Informe Consolidado de Solicitud de Aclaraciones, Rectificaciones y/o Ampliaciones Complementario al Estudio de Impacto Ambiental del Proyecto "Puerto Exterior de San Antonio"

Nombre del Titular : Empresa Portuaria San Antonio
Nombre del Representante Legal : Luis Leopoldo Knaak Quezada
Dirección : Av. Barros Luco 1613, Oficina 8A

El presente Informe Consolidado de Solicitud de Aclaraciones, Rectificaciones o Ampliaciones al Estudio de Impacto Ambiental del proyecto "Puerto Exterior de San Antonio", contiene las observaciones generadas en virtud de la revisión de la Adenda.

Figura 1 Comparación de la batimetría en la situación (a) sin proyecto y (b) con proyecto.

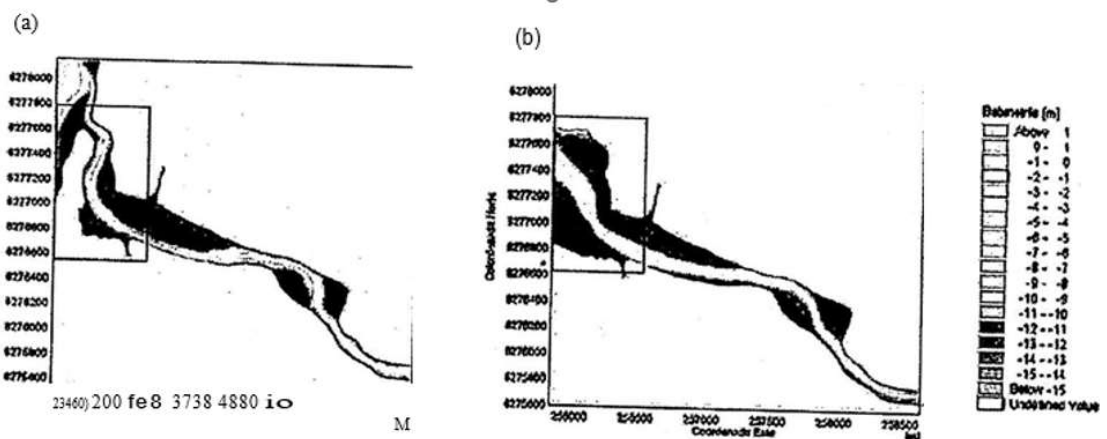
- Alteración de cauces y riberas debido a la acreción y cambio de morfología de la línea de costa
 - Alteración del régimen sedimentológico debido a la acreción y cambio de morfología de la línea de costa

- Alteración de la calidad debido a la alteración del régimen sedimentológico Las Figuras 3-4 y 3-5 del estudio Modelo 3D de intrusión salina, muestran la batimetría en la condición sin proyecto y con proyecto, respectivamente. Una comparación de ambas (Figura 1) evidencia que el curso del río en la desembocadura será menos curvado en el escenario con proyecto, lo cual es indicador de cambios en el cauce y riberas.

Figura 2 Comparación de la batimetría en la situación (a) sin proyecto y (b) con proyecto.

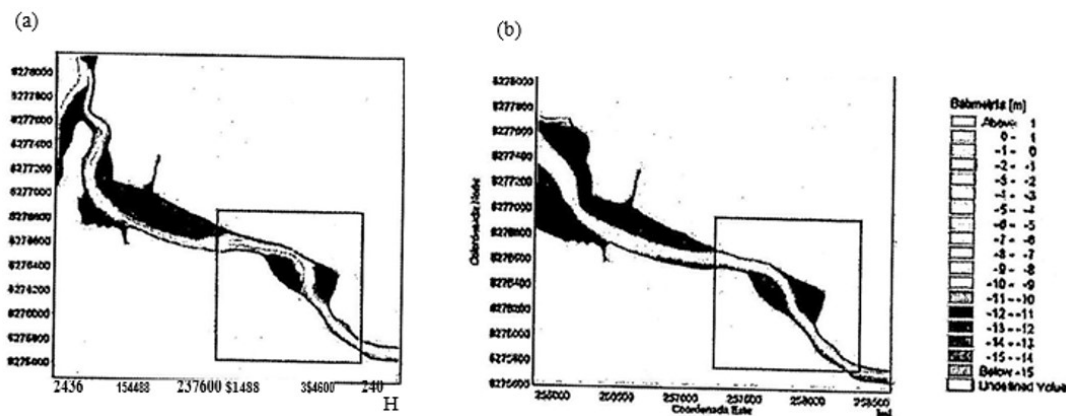
Similarmente, la comparación de la batimetría en la zona del estuario y del puente Lo Gallardo (Figura 2) muestran que el cauce tendrá menor profundidad en la situación con proyecto, lo cual es un Indicador de un cambio en la depositación de material sedimentario.

Figura 3A-Área de influencia antigua. Figura 3B-Área de influencia ampliada.

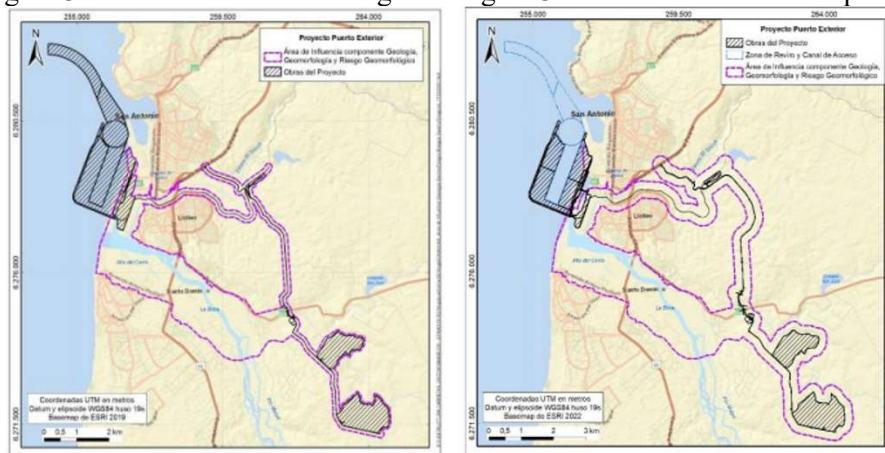
88. En la Figura AD-III-39 del numeral 137 del ITEM III de la Adenda, se muestra el cambio hecho al área de influencia para este punto.

Figura 4, Geografía local.

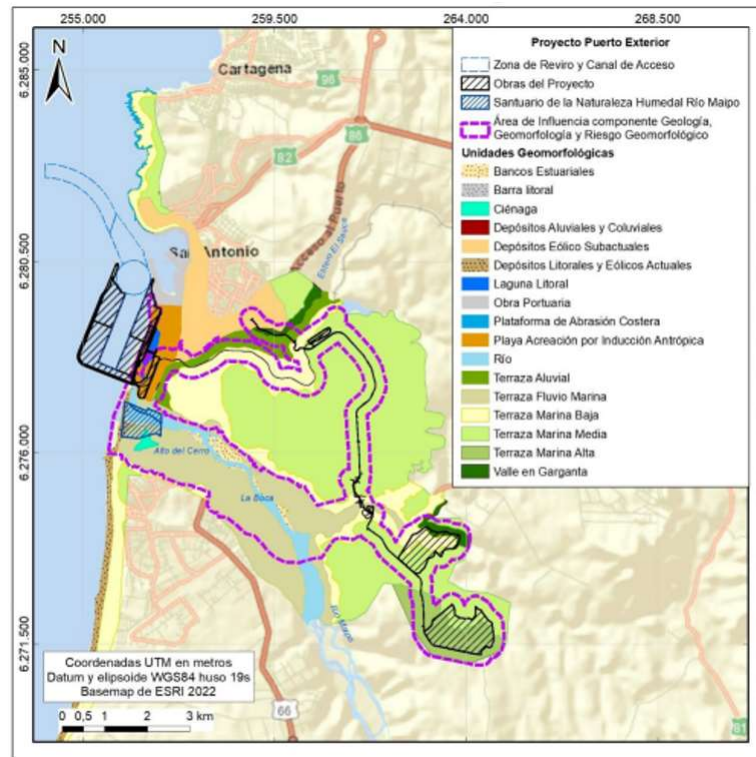
Sin embargo, en la Figura AD-III-37 se observa que parte de las obras del proyecto del sector de la playa de acreción no está incluida.

Figura 5, Capacidad para sustentar biodiversidad de la Adenda.

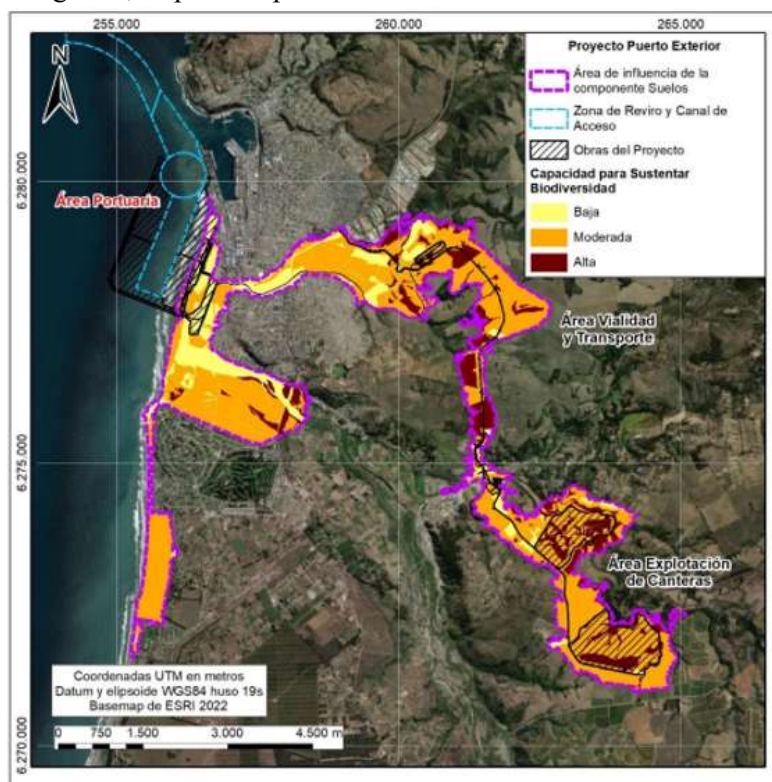
92. Asimismo, el Titular presenta resultados de la sumatoria de diferentes factores en un índice de Capacidad para sustentar biodiversidad (Figura AD- IV-47 del ITEM IV) que en el Santuario en su mayoría es moderada.

Esto llama la atención, considerando que el Santuario ha sido reconocido por su biodiversidad. Por tanto, se solicita analizar la ejecución de un plan de restauración de la vegetación en el Santuario de la Naturaleza, en caso de proceder, describir éste como un compromiso ambiental voluntario.

Figura 7. Comparación de cálculos de sobrepresión sobre receptores.

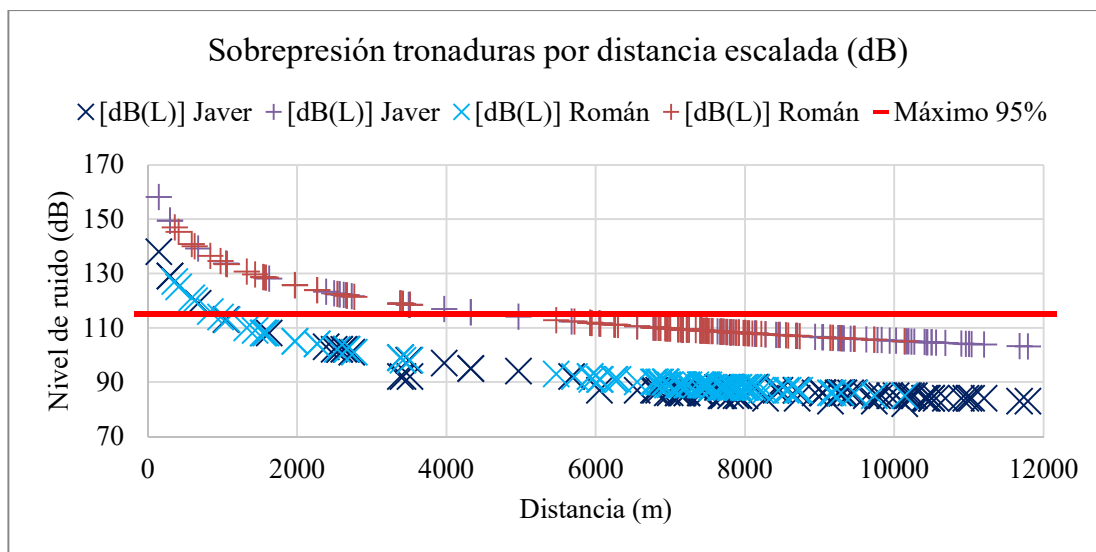
Al realizar el ejercicio de recalcular los niveles de sobrepresión (ruido) con una constante $K = 516$, es posible apreciar las diferencias y errores de cálculo, los cuales se visualizan de la curva inferior (receptores 1-38), del modelo implementado por el titular.

Figura 8. Registro continuo punto RCAD2.

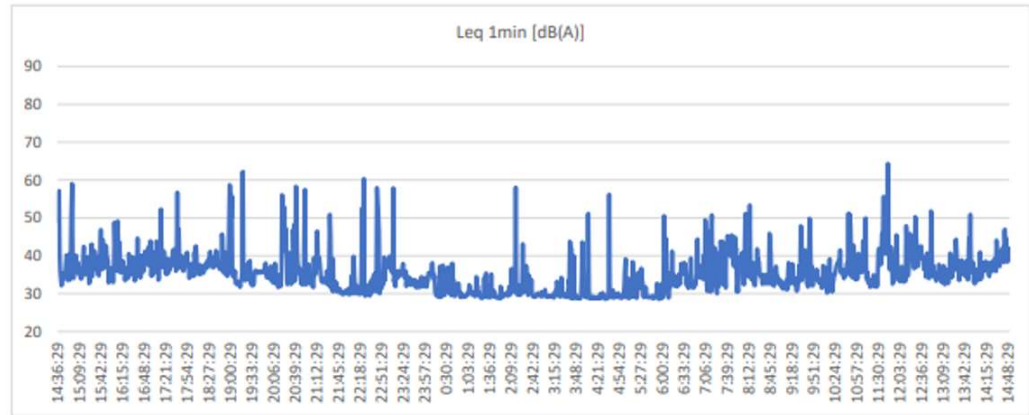
aclarar y rectificar información, según corresponda, en atención a los receptores RCAD2 y RCAD4, dado que, según la gráfica presentada, parecieran tener un piso mínimo de ruido lo cual podría ser atribuible a ruido eléctrico del equipamiento (en torno a los 30 dB(A) según las gráficas presentadas). Para lo anterior, se recomienda ampliar las ventanas de tiempo que contienen recortes de onda, así como presentar los antecedentes que acrediten que el piso eléctrico del equipo es idóneo con lo que se busca caracterizar, en este caso, los menores niveles de ruido de fondo asociados a puntos en zonas rurales, los cuales podrían ser menores a 30 dB(A) en condiciones particulares. A partir de lo anterior, en caso de corresponder, se debe rectificar y ampliar la información presentada, entregando nuevos antecedentes que permitan asegurar la condición que requiere el estándar FTA-USA para la evaluación de potenciales impactos por ruido.

Figura 16. Receptor “R” susceptible de emisiones simultáneas provenientes de diferentes fuentes de ruido de tránsito.

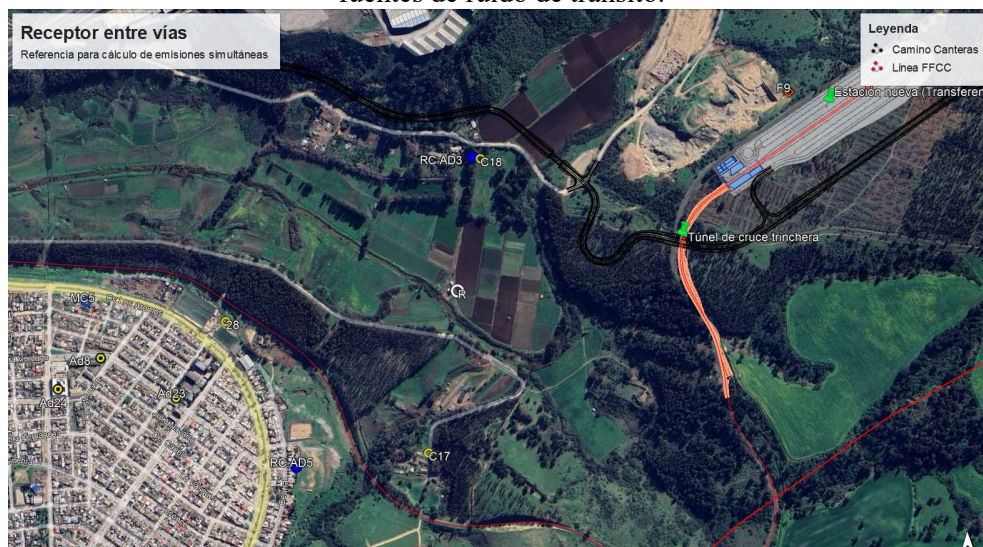
227. Finalmente, se solicita al titular presentar un análisis de operación simultánea en puntos representativos de emisión conjunta de fuentes de tránsito ferroviario y vehicular, por ejemplo, el punto cercano a la estación de transferencia en donde se genera un túnel de cruce trinchera, contemplando el receptor más cercano y representativo, considerando las variables previamente observadas. Asimismo, se identifica un punto receptor no contemplado entre los puntos identificados como C18-RC AD3 y C17 (cercano al punto 28). Este receptor es susceptible de recibir emisiones provenientes de tránsito vehicular desde el norte y tránsito ferroviario desde el sur, posicionándose aproximadamente a 400 metros de cada una de las fuentes de ruido. Así, se solicita al titular ampliar información incorporando un análisis de operación simultánea sobre

el receptor señalado y aquellos que cumplan con condiciones similares, ubicados en cercanía de ambas fuentes emisoras de ruido a lo largo de los trazados nuevos y existentes.

Para lo anterior se deberá utilizar el modelo FTA-USA según contempla el titular en su análisis, con énfasis en la ecuación 4-6 de la Tabla 4-10, con la finalidad de calcular el “ $Leq_{combo(1hr)}$ ” para obtener los índices de valoración correspondientes para la evaluación de impactos.

Figura 18. Escenario circulación de trenes en fase constructiva para nuevas vías – proyección en todo momento sobre la curva de impacto severo.

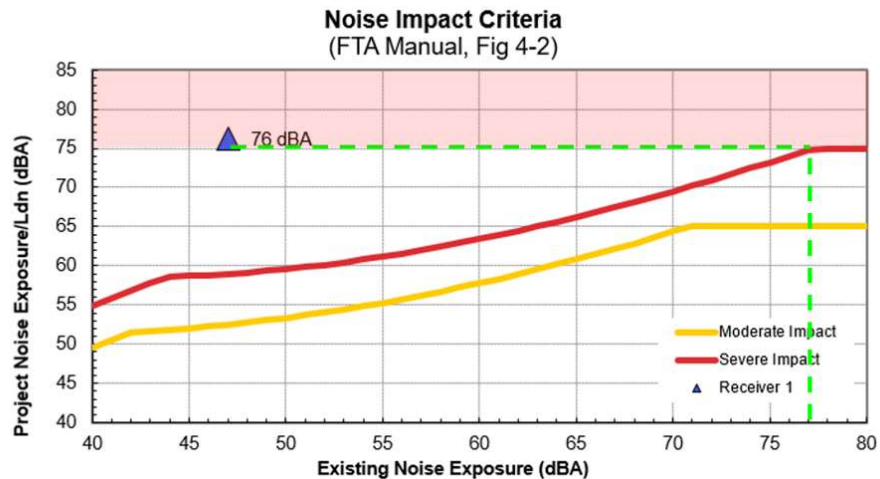
Para el caso de la fase constructiva donde se prevé la implementación de nuevas vías férreas, el nuevo nivel proyectado obtenido a partir de la información entregada por el titular se encontraría siempre en impacto de tipo severo, lo cual se explica en el siguiente gráfico, en donde es posible visualizar que la opción de cumplimiento se reduce a la existencia de un nivel máximo de ruido de fondo de 77 dBA Ldn, lo cual es prácticamente imposible, y una reducción en la emisión de la fuente por debajo de los 75 dBA Ldn. Asimismo, para los tramos existentes, el incremento respecto a la condición base no debería superar en ningún momento los 15 dBA para niveles de ruido existentes menores o iguales a 45 dBA Ldn, entendiendo que los niveles existentes deben responder a la condición de mayor emisión.

Figura 19. Escenario circulación vehicular en fase constructiva para nuevas vías.

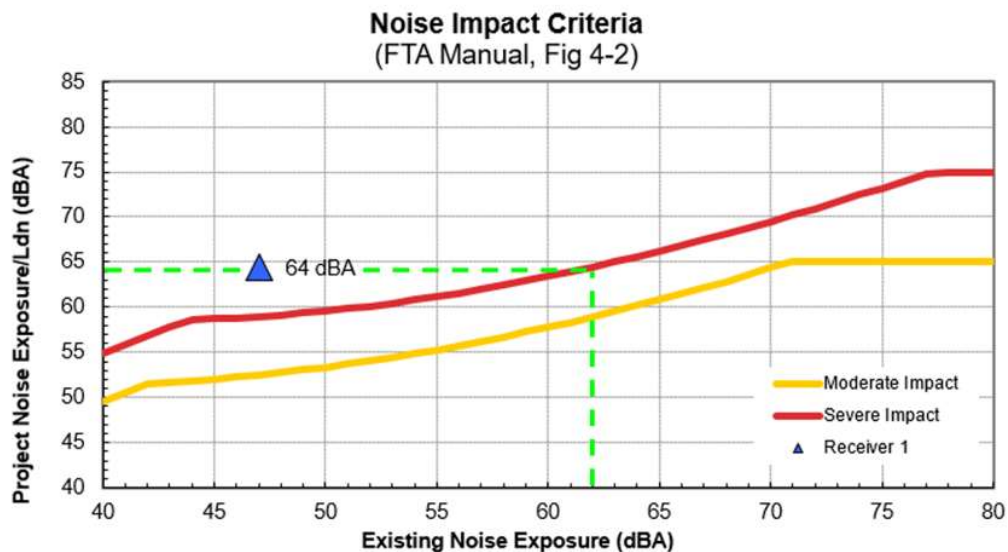
Para la condición referida a la circulación vehicular en las fases de construcción del Proyecto, el nivel corregido a partir de la información presentada por el titular alcanzaría los 64 dBA Ldn. El ejercicio realizado con un nivel base de 47 dBA Ldn manifiesta impacto severo. Para que esto no ocurra, los niveles mínimos debieran ser mayores a 62 dBA Ldn, según se presenta en el siguiente gráfico.

Figura 22, Escenario de Operación diurna $\frac{3}{4}$ y Construcción muelle restante.

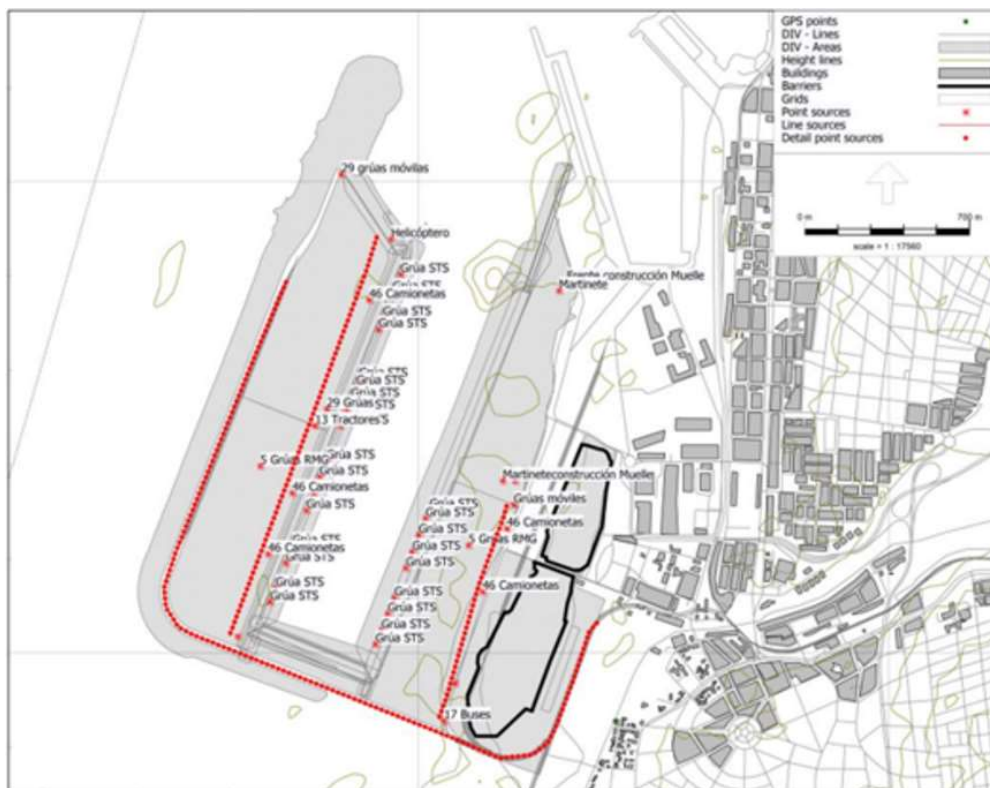
244. El titular presenta una configuración de fuentes emisoras de ruido en disposición lineal sobre la cual pareciera identificarse una serie de puntos. Al respecto, se solicita aclarar que no se trata de fuentes puntuales en configuración lineal, sino una fuente de ruido de carácter lineal propiamente tal.

Figura 23, Esquema implementación de barreras acústicas en el humedal de lagunas de Lollole.

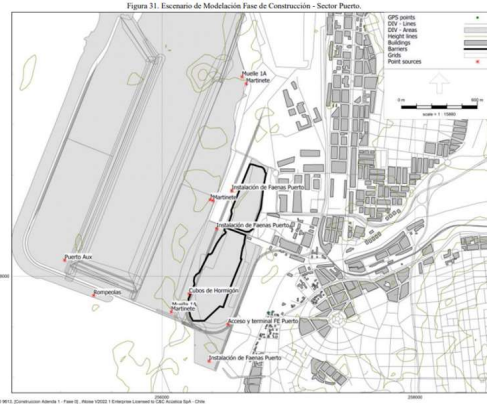
Aun cuando es eficiente el efecto generado por las barreras acústicas, desde un inicio, minimizando los impactos a lo largo de la implementación y ejecución de faenas de construcción y posterior inicio operacional del proyecto, se debe contemplar lo señalado anteriormente, esto es, el impacto de una implementación en el inicio de faenas, considerando que corresponderán a estructuras permanentes durante toda la fase constructiva y operativa del proyecto.

Así, se solicita al titular reevaluar la forma de implementación de las obras asociadas a la medida, proponiendo una **implementación gradual**, acorde con la necesidad de control de ruido con el fin de optimizar el uso de recursos y así minimizar los potenciales impactos sobre otros objetos de protección.

Figura 24, Receptores de fauna.

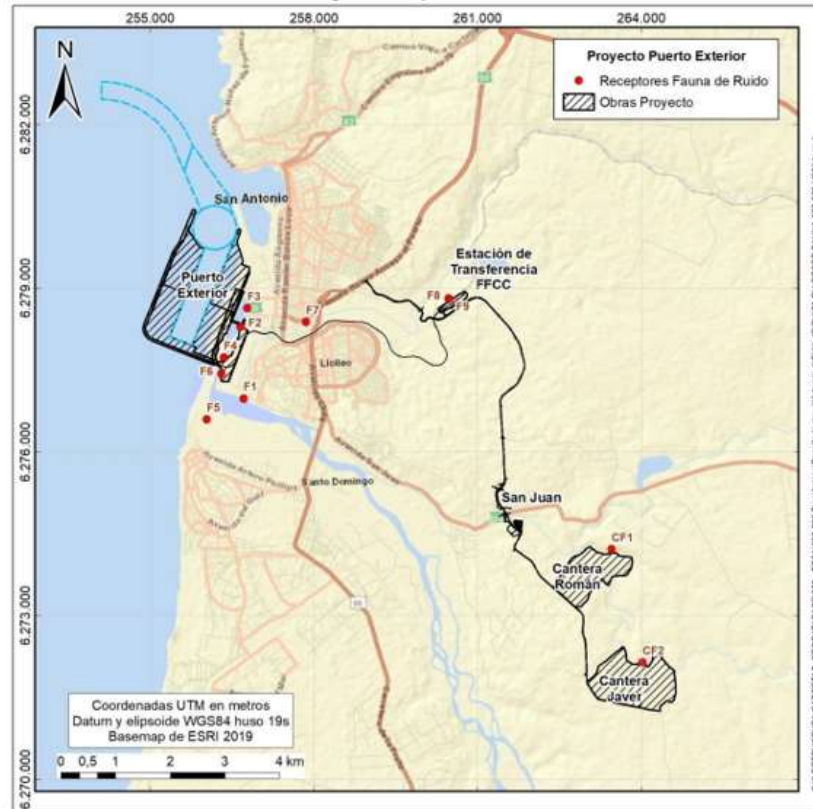
Considerando los periodos en que se traslapan las fases construcción y operación, se debe modelar los niveles de ruido en horario nocturno en el sector portuario, en especial para los receptores de fauna de F1 al F6.

Figura 25, Mapa piezométrico sector cantera con y sin proyecto.

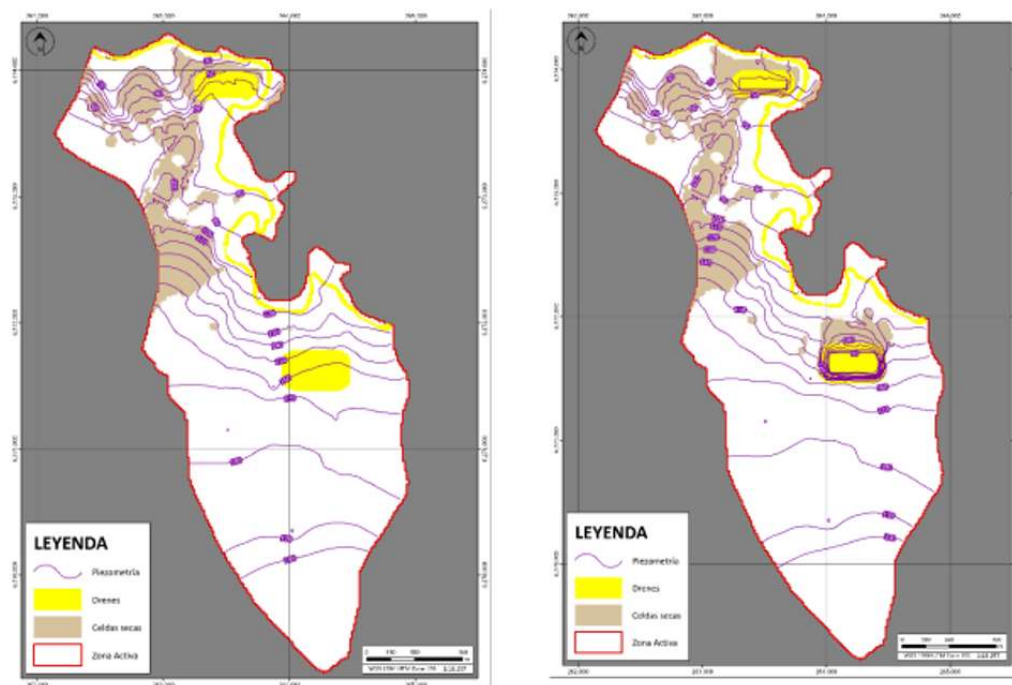
La respuesta dada por el titular se considera deficiente, toda vez que la consulta identifica una situación de vulnerabilidad, riesgo y de escasez respecto de los recursos hídricos en la zona de emplazamiento del proyecto, en particular respecto de la zona donde se ubican las canteras. El titular describe con algo más de detalle las consideraciones y efectos del proyecto, sin embargo, no aporta antecedentes cuantitativos y/o de calidad concretos que permitan resolver la incertidumbre respecto de la eventual afectación a la cantidad y calidad de los recursos hídricos.

Así, por ejemplo, a partir de la Figura AD-VII-36 de la Adenda, situación con proyecto, en el sector de la Cantera Javer, se aprecia que existiría un descenso importante entre 20 y 40 metros de los niveles, que induce un cambio en las líneas de flujo hacia la cantera desde el Estero Ñanco. Además, no es posible apreciar si la excavación en superficie puede provocar que, eventualmente, exista continuidad entre el cuerpo de agua superficial en la cantera con las aguas superficiales del estero.

Figura 28: Superposición Cantera Román con ZPCP, del Plan Regulador Intercomunal Satélite Borde Costero Sur (PRISBCS).

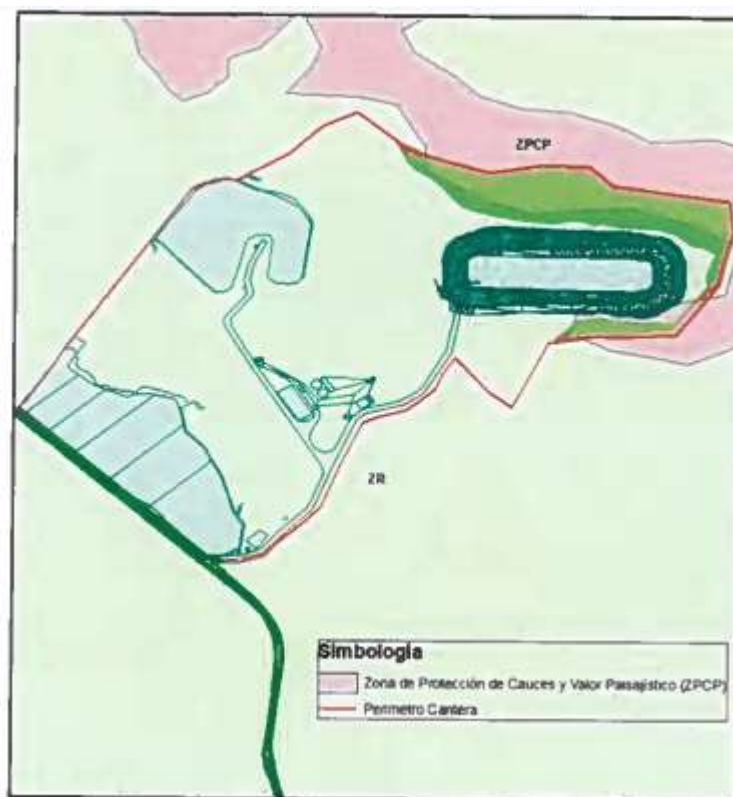
514. En la respuesta 528 de la Adenda, se presenta la Figura N° AD-XVI-4 zona de protección de canteras, y se indica que: *"(...) las zonas de exclusión delimitan el área de explotación, dejándolas totalmente fuera de la Zona ZPCP (Zona de Protección por Cauces Naturales y Valor Paisajístico) no existiendo incompatibilidad territorial (...)".*

Es importante aclarar al Titular que, a pesar de la definición de la zona de exclusión indicada, sigue existiendo superposición territorial entre el polígono identificado como cantera Román con la Zona de. Protección por Cauces Naturales y Valor Paisajístico (ZPCP), tal como se observa en la Figura 25 del presente ICSARA Complementario. Dicha superposición se identifica tanto en la vista isométrica de la cantera Román como en el perímetro de la cantera informado en la respectiva Adenda.

Figura 29: Planta general trazado camino y canteras.

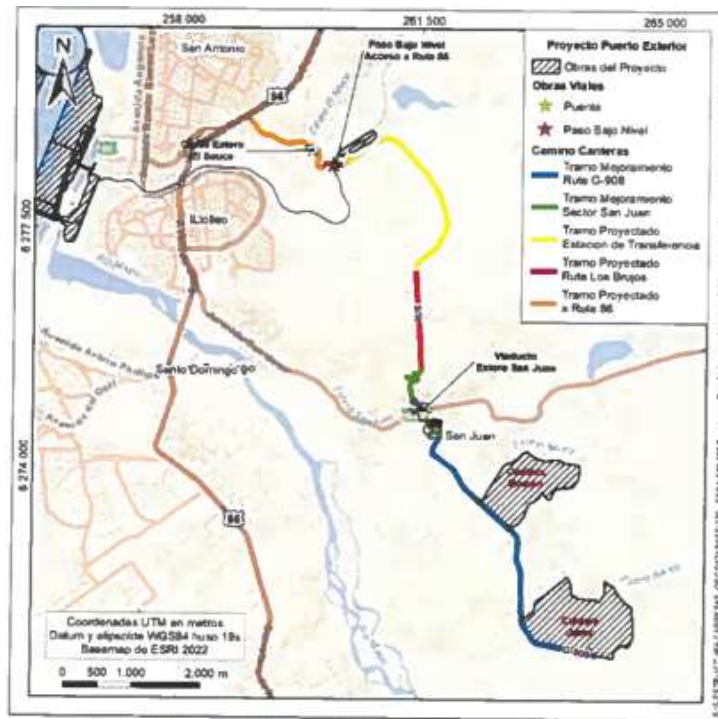
- a) Justificar el motivo por el cual se incorpora como perímetro del proyecto, asociado a la cantera Román, a una zona del Plan Regulador Intercomunal Satélite Borde Costero Sur (PRISBCS) que no puede acoger dicha actividad. Lo anterior, sustentado en que, en la misma Adenda, se indica expresamente que las canteras son parte del proyecto, tal como se indica en la Adenda, Figura C1-36, Planta general trazado camino y canteras, la que por cierto incluye a la Zona de Protección por Cauces Naturales y Valor Paisajístico (ZPCP) en cuestión.
